Zeitschrift: **Schweizerische Bauzeitung**

Band (Jahr): **95 (1977)**

Heft 16: **SIA-Heft, 2/1977: Frei Otto: Architektur in der Bundesrepublik -  
wohin?**

## Aus dem Bericht des Preisgerichts

Rechts oben: Patientenaufnahmegebäude Erdgeschoss 1:500

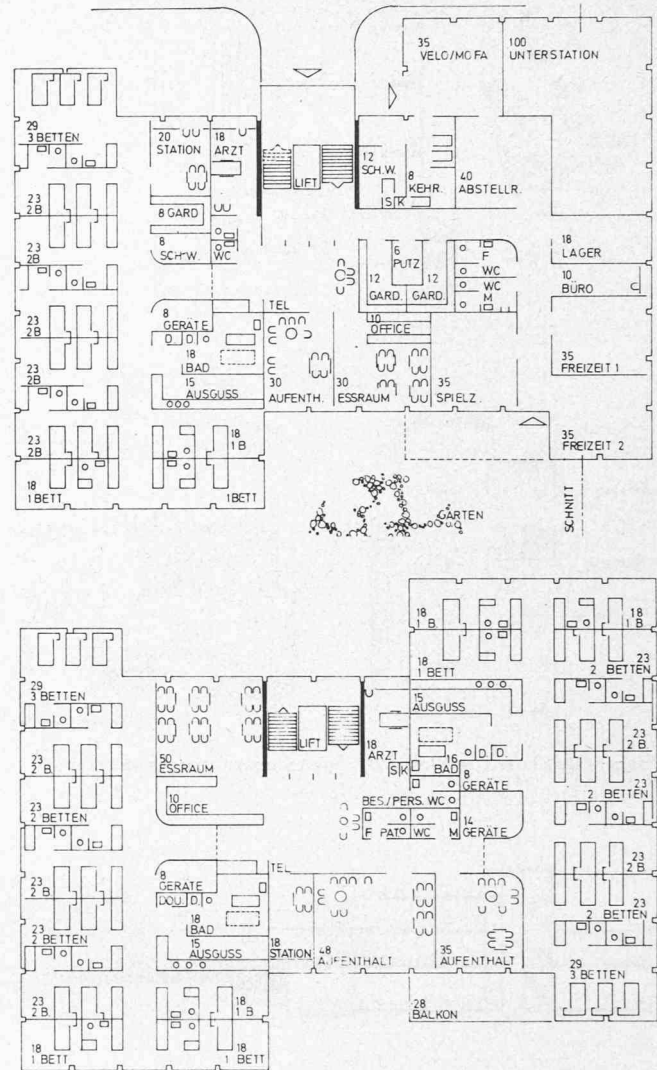
Die drei Hauptbereiche sind je in einem Gebäudekomplex untergebracht. Die Bauten sind ihrer Funktion entsprechend gegliedert und bilden zusammen mit der bestehenden Anlage differenzierte Freiräume. Die Lage der Bauten wird den landschaftlichen Gegebenheiten und den betrieblichen Forderungen in gleicher Weise gerecht: Das Gemeinschaftszentrum kommt voll in den Genuss der schönen Uferzone. Es ist in sinnvoller Weise als Ort der Begegnung gestaltet und bildet gleichzeitig das Tor zur Aussenwelt. Die Patientenaufnahme schliesst den alten Klosterbezirk räumlich ab und steht in guter Beziehung zum ärztlichen Zentrum. Hauswirtschaft und ärztliche Bedürfnisse liegen günstig an der Hauptverkehrsachse und dienen gleichzeitig als Lärmriegel gegen die Bahn. Die Werkstätten sind so orientiert, dass für den übrigen Betrieb keine Immissionen zu befürchten sind. Die schöne Promenade zur Frauenabteilung gewinnt durch den Wechsel von Bebauung und grosszügigen Freiräumen. Vom See her fügen sich die Bauten unauffällig in die Landschaft. Verpflegungs-, Mehrzweck- und Freizeiträume sind um einen intimen Hof zusammengefasst, wodurch ein ansprechendes und belebtes Zentrum entsteht. Restaurant und Café kommen voll in den Genuss der schönen Aussichtslage und stehen gleichzeitig in enger Beziehung zu Hof und Mehrzwecksaal. Sie liegen betrieblich günstig direkt über der Küche. In der Pflegestation wird das verlangte Raumprogramm in ansprechender Weise verwirklicht. Die Patientenzimmer und Arbeitsräume des Personals stehen in richtiger räumlicher und funktioneller Beziehung und sind gut belichtet und besonnt. Der Ersatz für das heutige Patientenhauses A ist im neuen Aufnahmegebäude zweckmässig untergebracht.

Die Gesamtdisposition gewährleistet ein rationelles und wirtschaftliches Arbeiten. Mit seinem klaren Aufbau ist das Projekt in bautechnisch-konstruktiver Hinsicht mit Ausnahme der unmotivierten Glasdächer problemlos im Unterhalt. Die differenzierten Bauten entsprechen im Massstab der bestehenden Anlage. Die Fassaden sind gut gegliedert, jedoch unklar dargestellt und im Wechsel der Materialien fragwürdig.

## 2. Preis (12 000 Fr.) H. Schmidt und Suter & Suter AG, Sirnach

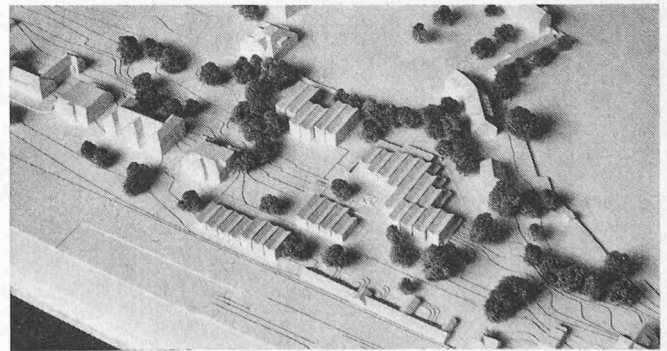
Die Neubauten mit den ihnen zugeordneten Freiräumen übernehmen den feinmassstäblichen Charakter der bestehenden Anlage. Mehrzweckgebäude und Beschäftigungsbauten bilden im östlichen Areal eine zweckmässige Gebäudegruppe. Das Aufnahmegebäude, in guter Verbindung zum ärztlichen Zentrum, schliesst den Innenbezirk des Klosterareals räumlich vorteilhaft ab. Fussgängerwege sind klar geführt und gut vom Fahrverkehr getrennt. Die Uferzone wird von Gebäuden frei gehalten und gewährt einen offenen Blick auf den See. Das Bauvolumen liegt im Mittel der Projekte. Das vorgeschlagene Bausystem verspricht eine wirtschaftliche Bauweise. Ein Vorteil des Projektes ist die massstäbliche Einfügung der Baukuben in das Gelände und ihre Beziehung zueinander.

## 3. Preis (11 000 Fr.) Kräher und Jenni, Frauenfeld

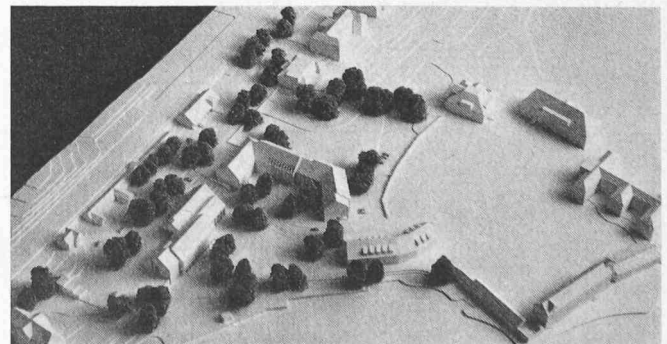
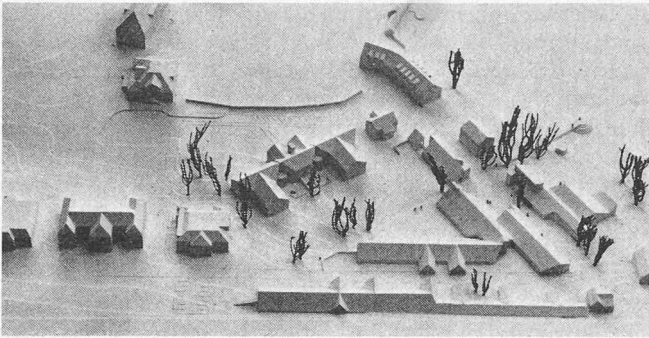
Das Projekt nimmt die geschlossene Randbebauung der Halbinsel auf und führt die Bauform des ärztlichen Zentrums weiter. Dadurch entsteht einerseits eine weite Durchblicke gewährende Zäsur zur Reihe des 19. Jahrhunderts; andererseits wird ein gegen den See geöffneter Hof gebildet, der durch seine Grosszügigkeit anspricht. Die projektierten Baukuben mit den Giebeldächern fügen sich gut in die bestehende bauliche und landschaftliche Situation ein. Die konventionelle Bauweise mit Satteldächern kann als wirtschaftlich bezeichnet werden. Das Bauvolumen liegt über dem Durchschnitt. Die differenzierte kubische Gestaltung ist anerkennenswert. Der Eingangsbereich wirkt einladend, die Fassadengestaltung etwas schematisch.

4. Preis (10 000 Fr.) **René Antonioli und Kurt Huber,**  
Frauenfeld

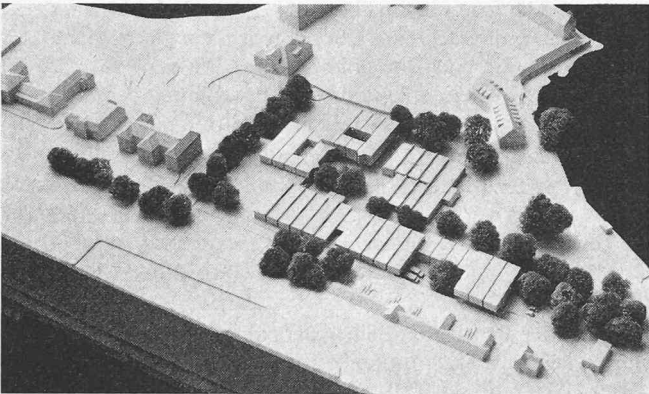
Der Projektverfasser überbaut das südöstliche Areal mit zweigeschossigen Giebelbauten. Verpflegungs- und Mehrzweckgebäude zwischen Portier und ärztlichem Zentrum bilden eine Fussgängerzone mit intemem Dorfcharakter. Die Strasse längs der Bahn erhält durch die beidseitige Bebauung einen betonten Abschluss. Die Aufnahme-station schliesst das Gebiet der Patientenhäuser an sich richtig ab. Durch ihre Baumasse und die knappen Abstände zu den Nachbarbauten wirkt sie jedoch zu sehr als Riegel. Das Bauvolumen liegt wesentlich unter dem Mittel, das Raumprogramm ist nicht in allen Teilen erfüllt. Die gesamte Anlage wirkt massstäblich gut.
